## 穴掘建柱車のリコールに関するお知らせ

2022年3月31日、穴掘建柱車の一部の車両について、下記内容のリコールを国土交通省へ届出いたしました。

改善箇所説明図

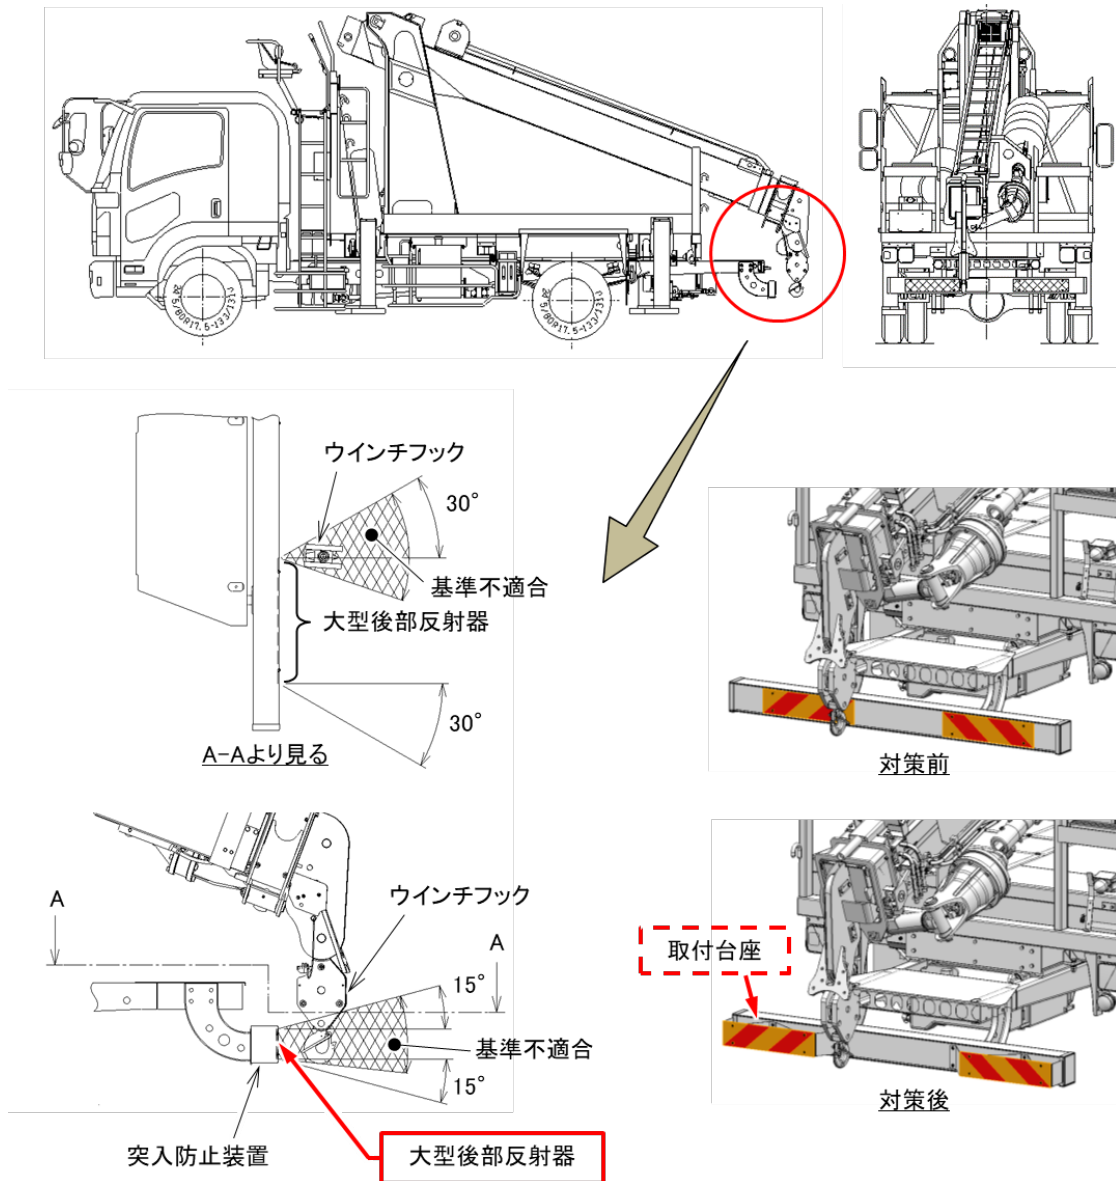
不具合の内容

穴掘建柱車において、大型後部反射器の取付位置が不適切なため、幾何学的視認性の領域にウインチフックが配置されているものがある。そのため、保安基準第38条の2（大型後部反射器）に適合しないおそれがある。

改善措置の内容

全車両、取付台座を追加して、大型後部反射器の取付位置を変更する。
